Vyjádření společnosti Severočeské vodovody a kanalizace, a.s.

Název akce:	Revitalizace dětského hřiště k.ú. Děčín I.
Účel vyjádření:	K dokumentaci (DUR/DSP/DPS a změně DUR/DSP/DPS) stavby
Zájmové území:	Okres: Děčín
	Obec: Děčín
	Část obce, ulice, č.p.: Děčín, ul. Labská, ul. K. Čapka
	Katastrální území, parcelní číslo: Děčín, p.p.č. 167/1, 250/7, 251, 252/3, 2871/1, a související (viz přílohu)
Žadatel:	Ing. Vladimír Polda
Adresa, tel., e-mail	732 469 463, v.poldinek@seznam.cz
Investor:	Statutární Město Děčín, IČ 00261238
Adresa, tel., e-mail	Mírové nám. 1175/5, DĚČÍN IV
Projektant:	Ing. Vladimír Polda, Ing. Josef Vlk
Vlastník dotčené IS	SVS
Předchozí vyjádření a rozhodnutí	Byly splněny podmínky předcházejících vyjádření a vydaných rozhodnutí ANO/NE – vyjádření o existenci sítí
Platnost vyjádření:	jeden rok ode dne vyhotovení (v případě, že Váš zájem nadále trvá, požádejte před uplynutím této lhůty o prodloužení platnosti vyjádření)

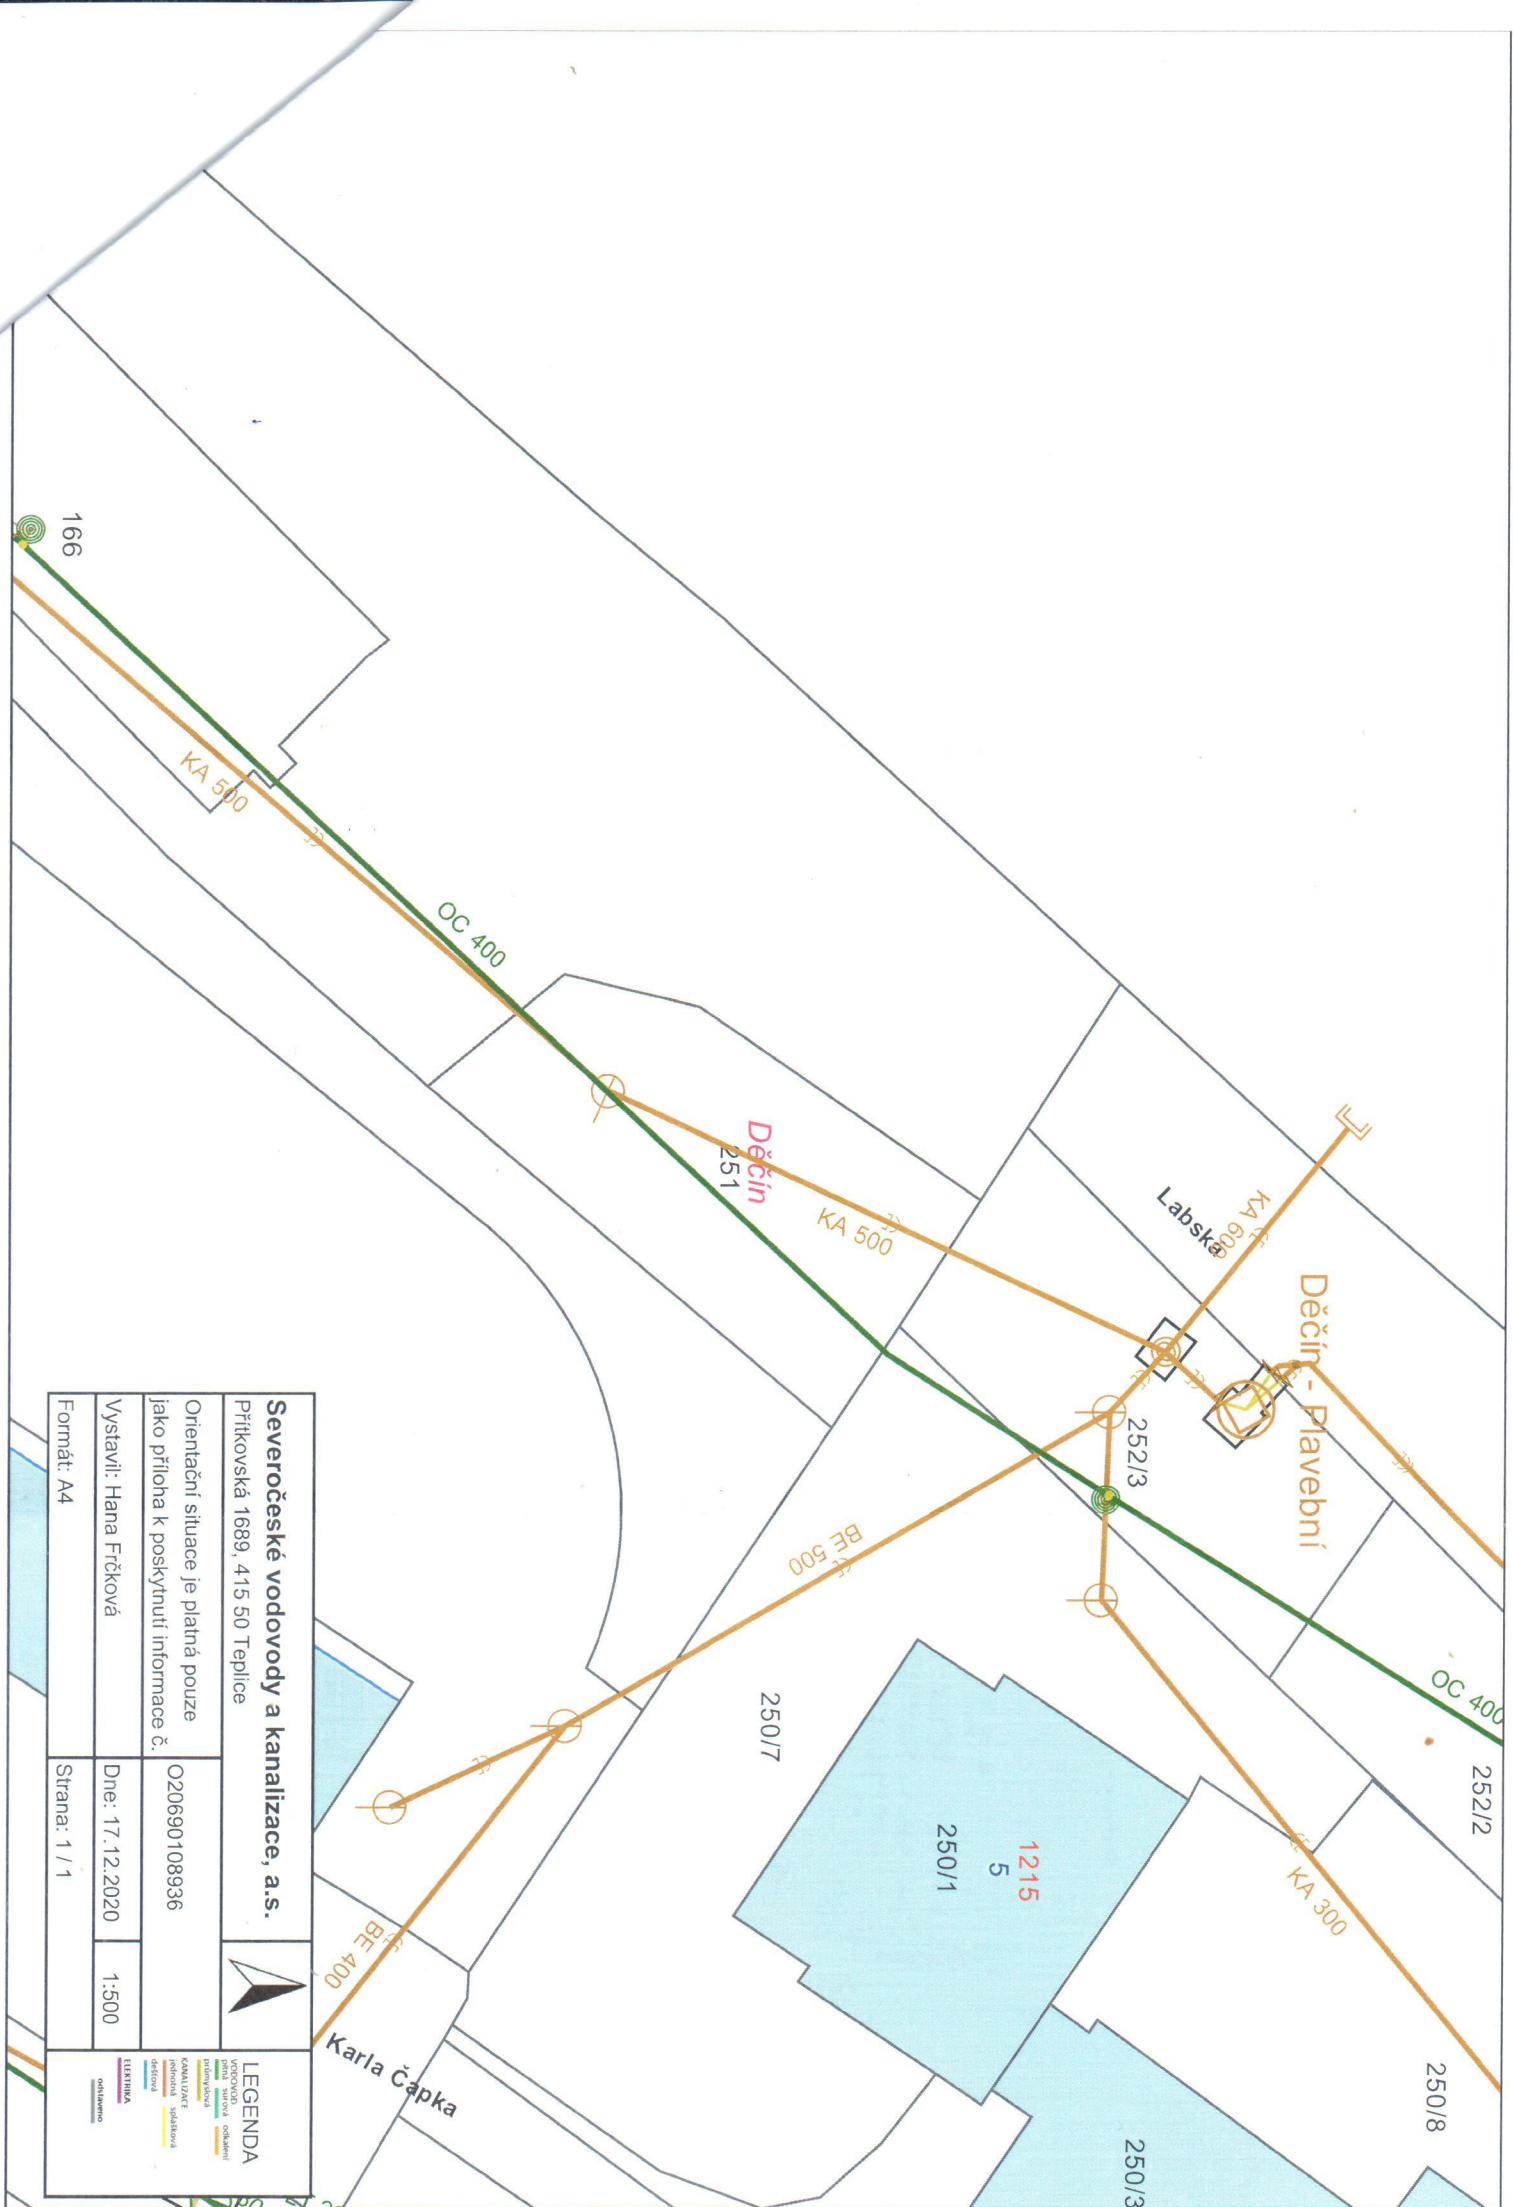
Při realizaci stavby dojde ke střetu se sítěmi ve správě společnosti Severočeské vodovody a kanalizace, a.s.

- 3) **V oblasti křížení (v ochranném pásmu) s námi provozovaným zařízením je nutné jít otevřeným výkopem, práce provádět ručně se zvýšenou opatrností.**

- 6) **Při realizaci inž. sítí požadujeme dodržení ČSN 736 005 „Prostorové uspořádání sítí technického vybavení a zákonů pro ukládání inž. sítí. Při umístění jakýchkoliv staveb, včetně oplocení (HUP, kiosky nn, opěrné zdi, pergoly) je nutné respektovat ochranné pásmo vodovodního řádu a kanalizační stoky dle zákona č. 274/2001 Sb. Zákon o vodovodech a kanalizacích v platném znění.**

- 10) **V případě, že dojde během stavebních prací ke změnám nivelet v tomto úseku, požadujeme zajistit úpravu výškového osazení ovládacích poklopů našeho zařízení.**
